NOTAT

Oppdrag Killingdal
Kunde Trondheim Kommune- Renere Havn
Notat nr. 01
Dato 2015/9/17
Til Silje Salomonsen
Fra Lise Støver/Juan Barrera
Kopi

Ref. Renere havn - Killingdal

Figur 5 Prosjektet oppbygging av internt deponi (Multiconsult, 2009)

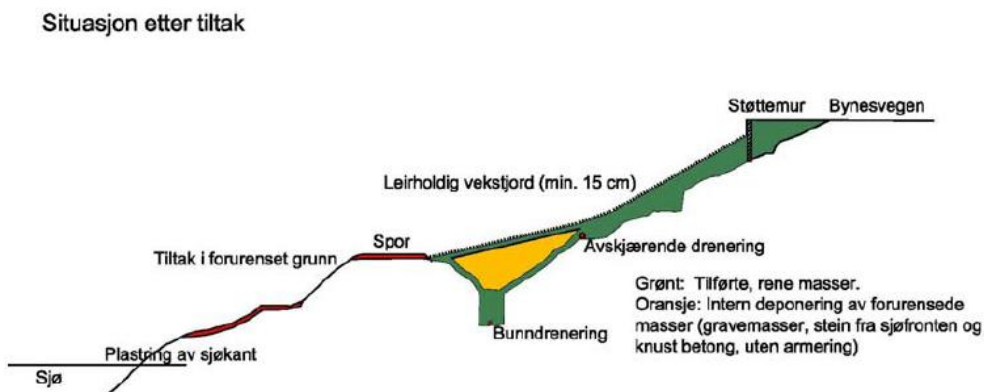
Det er ikke funnet nye prosjekteringstegninger på ny utforming av deponi, og det er ikke kjent at Miljødirektoratet ble involvert i endring i prosjektert løsning for utforming av deponi.

Da det ble bestemt at taket på transportgata ikke skulle rives ble det ikke prosjektert løsning for drenering av bunnen av deponiet. Oppstuvning av vann i deponiet i perioder med mye nedbør og snøsmelting kan derfor føre til at vannet kommer i kontakt med forurensede masser.

Det foreligger ingen dokumentasjon som viser at mektighet av drenerende sjikt er utført som prosjektert (minimum 0,5 m).

Da det ble bestemt at taket på transportgata ikke skulle rives ble det ikke prosjektert løsning for drenering av bunnen av deponiet. Potensiell oppstuvning av vann i deponiet i perioder med mye nedbør og snøsmelting kan føre til at vannet kommer i kontakt med forurensete masser.

Figur 6 Utsnitt tegning som viser prosjektert håndtering av overvann i området med rødt (Multiconsult, 2009)

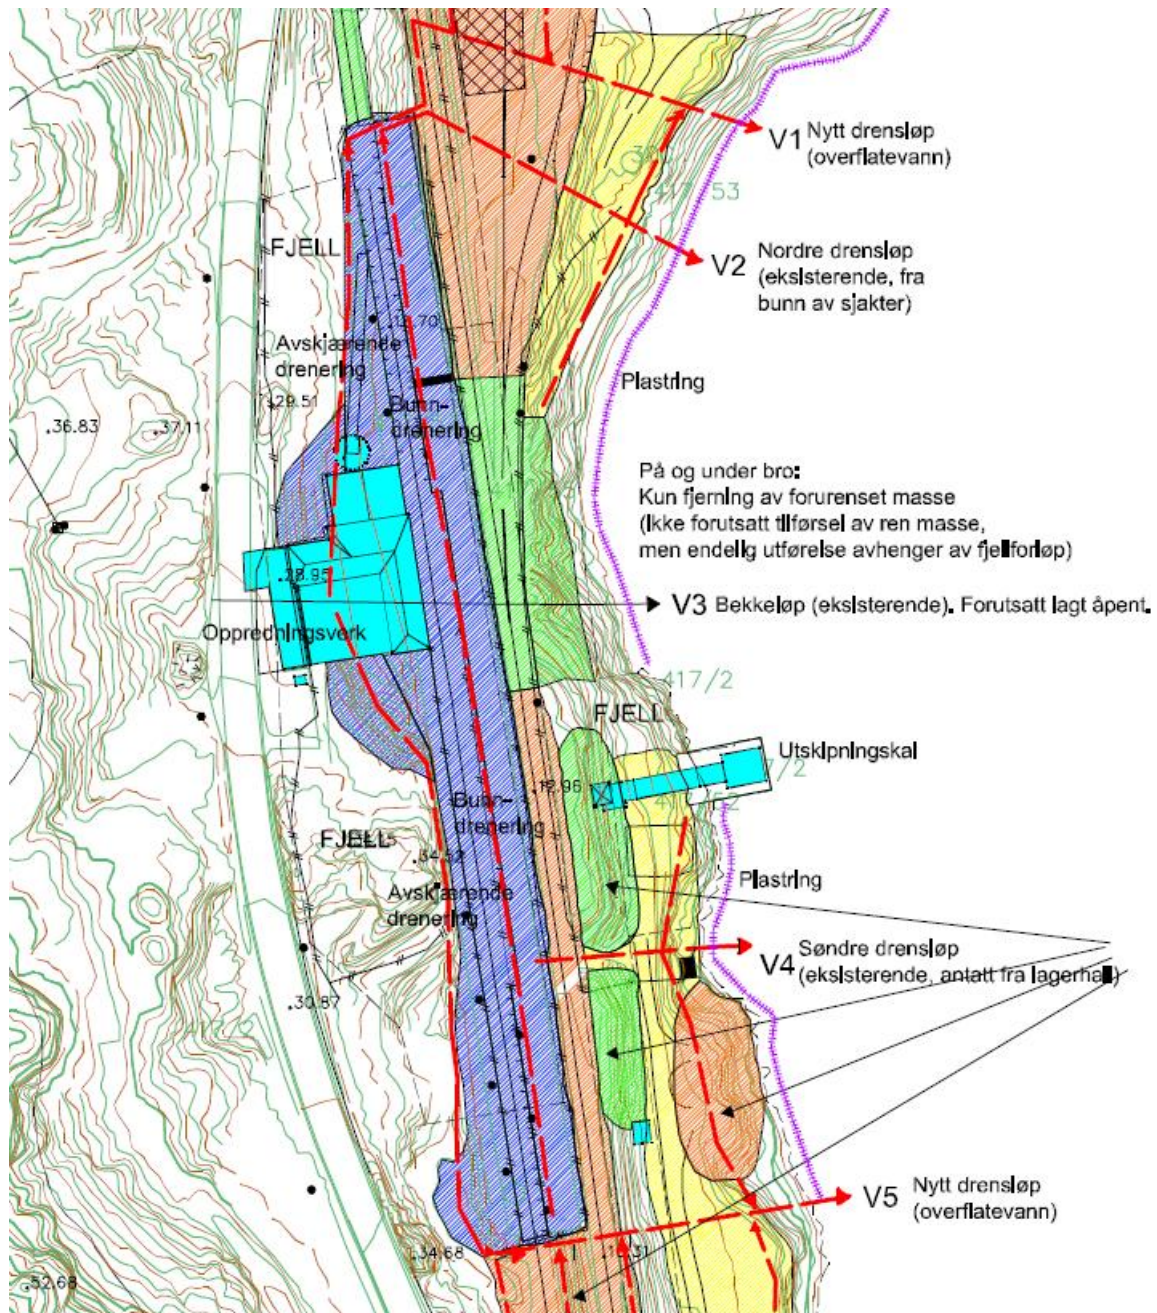
Avskjærende drenering av overflatevann over og under membran i retning sør-nord burde fange overflatevann oppstrøms parken hvis drens fungerte etter hensikten. Det er ikke kjent at det er beskrevet fall i lengderetning for overvannssystemet. Det er klart at overvannssystemet ikke fungerer etter hensikten da det aldri har vært observert vann i V5, og svært sjelden vann i V1 (Multiconsult overvåkningsrapport, 2015).

Figur 7 Killingdal - prinsipsnitt membran (Multiconsult, 21.6.2010).

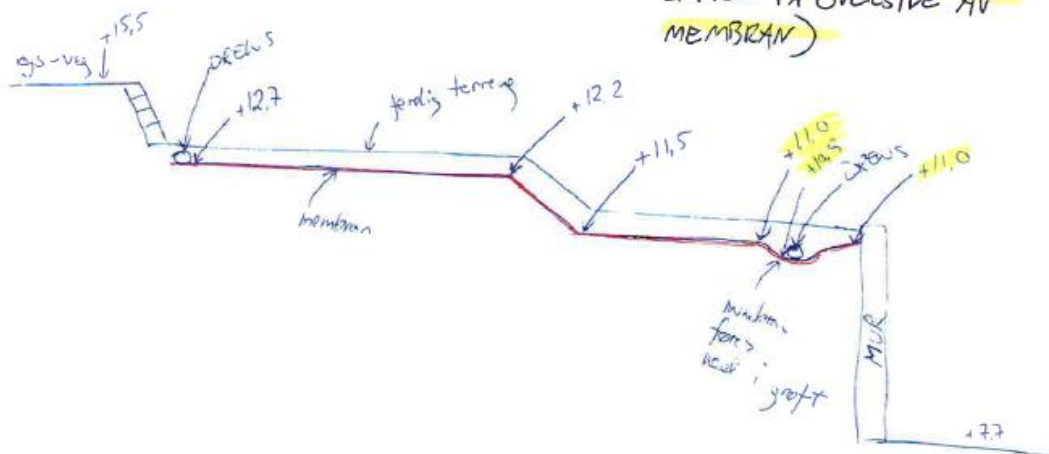
Endringsmelding 37 beskriver at hovedsakelig drensledning DN 147 skulle benyttes på området, tette rør med slisser i topp. I følge prinsippskisse i Figur 7 er grøftedybden 20 cm, og samme kote på begge sider av grøfta. Figur 14 viser utsnitt av endret prosjektert overflatedrenering på området.

Dybde på overvannsgrøfter er skissert til 20 cm, og samme kote på begge sider av grøfta, noe som sannsynligvis fører til at vannet delvis stuves opp i grøfta. Bentonittmembran er lagt på tvers av nord-sørgående drensør, Figur 18, noe som kan medføre at oppstuvet vann kan lekke inn mellom skjøter i membranen.

Figur 8 Skisse oppbygging bekkeløp (Multiconsult, 2010).

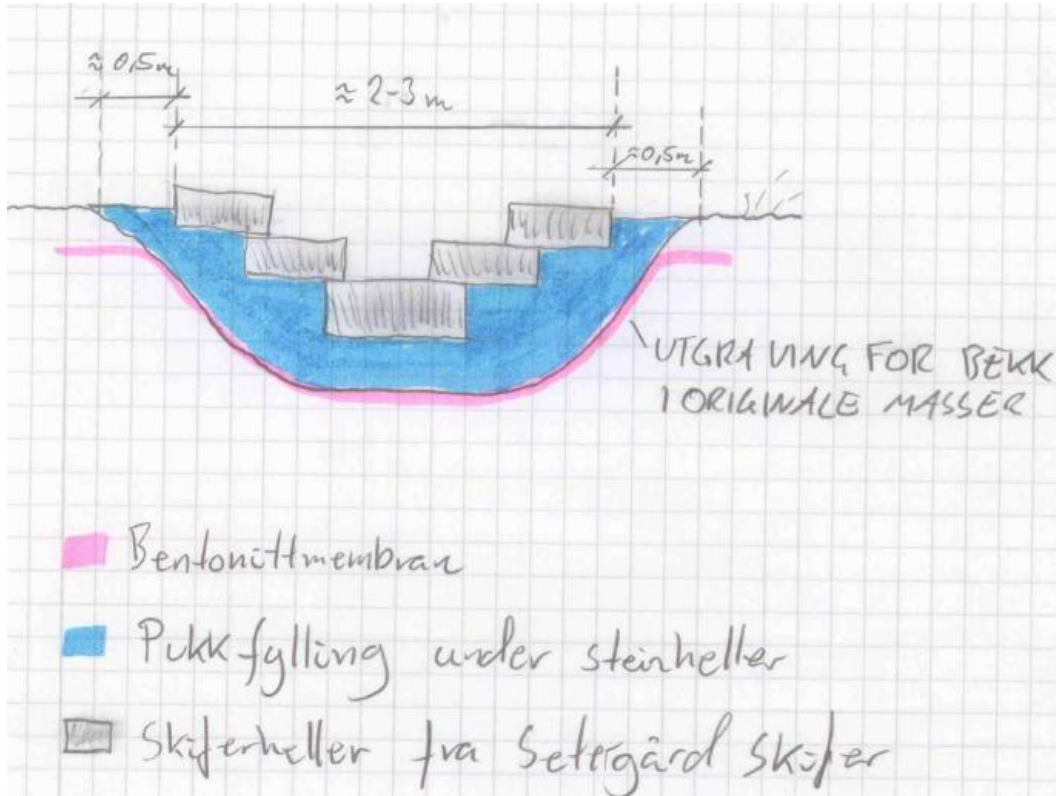
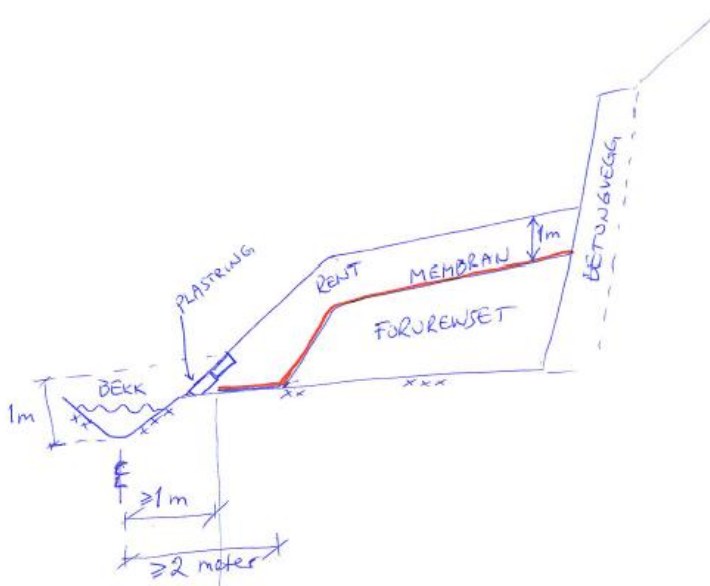
Det er ikke gjort tilgjengelig dokumentasjon av hvordan bekkeløpet er utformet. I følge Andreas Thyge Nilsen varslet Grunnarbeid på byggemøte at bekkekonstruksjonen over deponiet ikke kom til å bli tett.

Fotodokumentasjon i sluttrapporten viser at øvre del av bekken renner direkte over fjell uten noen form for tetting i øvre del (før vannet treffer betongplate), Figur 15. Vannet går videre over/ned i tunnelen og i en betongrenne/rør ut i sjøen. Bentonittmembran er lagt i bekkeløp over deponiet.
